” H A R J A T T U L A ”

ASEMAKAAVA

SELOSTUS

ASEMAKAAVAN SELOSTUS, joka koskee 14. päivänä kesäkuuta 2012 päivättyä ja 11.1.2013 (lausunnot), 26.9.2013 (muistutukset), 12.6.2014 (nähtäville), 17.9.2014 (muistutukset) sekä 14.10.2014 (KSYL § 294) muutettua "Harjattulan" asemakaavakarttaa "**Harjattula**" (35/2010)

Muutosehdotuksen perustelut:

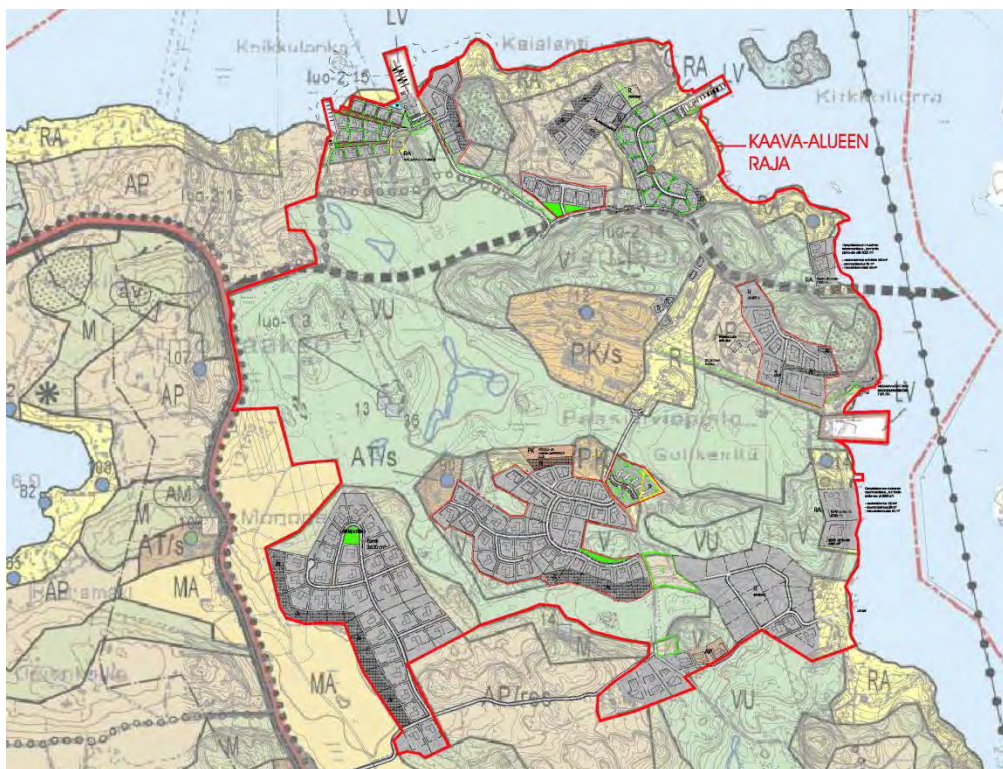
Kaavassa on useita luo-merkintöjä, joiden selitys on tehty varsin yleisellä tasolla, vaikka kohteet ovat erilaisia. Uhanalaisten perhosten esiintymispaikan osalta kaavamerkinnän selitys ei määrittele kunnolla millaisesta alueesta on kyse. Linnunhernetikkukoi on luonnon-suojelulain 47 §:n mukainen erityisesti suojeltava laji, ja sen esiintymispaikka pitäisi merkitä selkeästi kaavaan. Jos kaavamerkintä selitetään tarkemmin vähentää se hallinnon työtä, kun tiedetään minkälaisia töitä alueella voi tehdä. Luo-merkinnällä merkityt alueet voivat olla erilaisia, jotka vaativat erilaisia hoitotöitä. Kun kaavamerkintä muutetaan edellä mainittuun muotoon, helpottaa se alueella tehtävien hoitotoimenpiteiden suunnittelua.

Asemakaavaehdotusta on muutettu kaupunkisuunnittelu- ja ympäristölautakunnan päätöksen mukaisesti korvaamalla kaksi luo-1-määräystä päätöksen mukaisella luo-2 määräyksellä.
